Mission régionale d'autorité environnementale

**Avis délibéré de la mission régionale d'autorité
environnementale sur la mise en compatibilité du plan
local d'urbanisme valant programme local de l'habitat et
plan de déplacements (PLUi-HD) de la communauté
d'agglomération de Grand Chambéry (73) dans le cadre
d'une déclaration de projet relative à l'extension d'une
carrière à La Motte-Servolex**

Avis n° 2024-ARA-AUPP-1412

Avis délibéré le 4 juin 2024

Figure 2: Zonage du PLUiHD avant (gauche) et après (droite) mise en compatibilité du PLUi-HD Grand Chambéry (source : dossier)

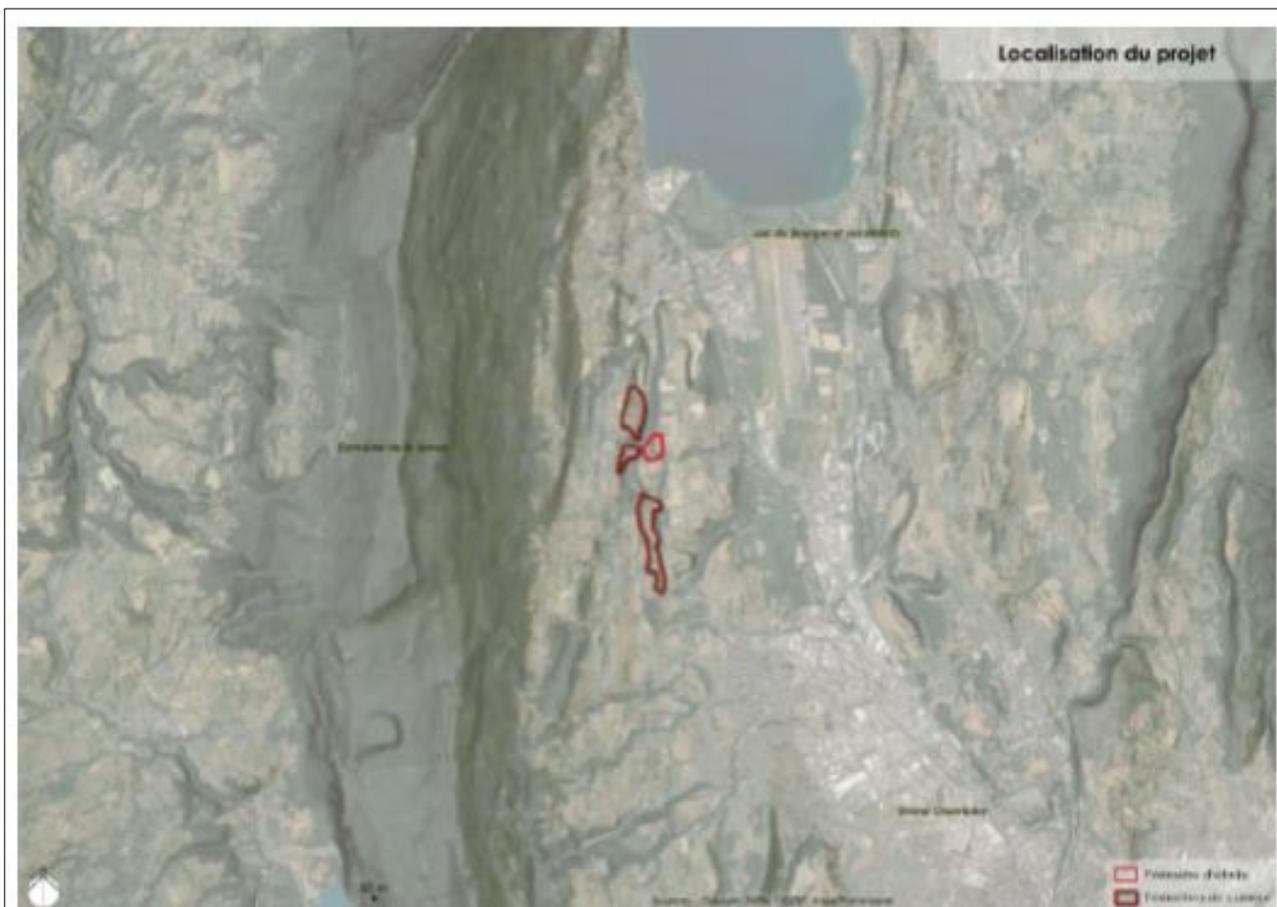
- d'autre part réduire de 2,33 ha la surface de la prescription graphique définie au titre de l'article L.151-19 du Code de l'urbanisme « Secteur paysager à protéger »² (cf. trame graphique figurant en rayures vertes au sein de la figure 2) en vue de l'adapter pour permettre l'extension du périmètre d'exploitation de la nouvelle carrière.
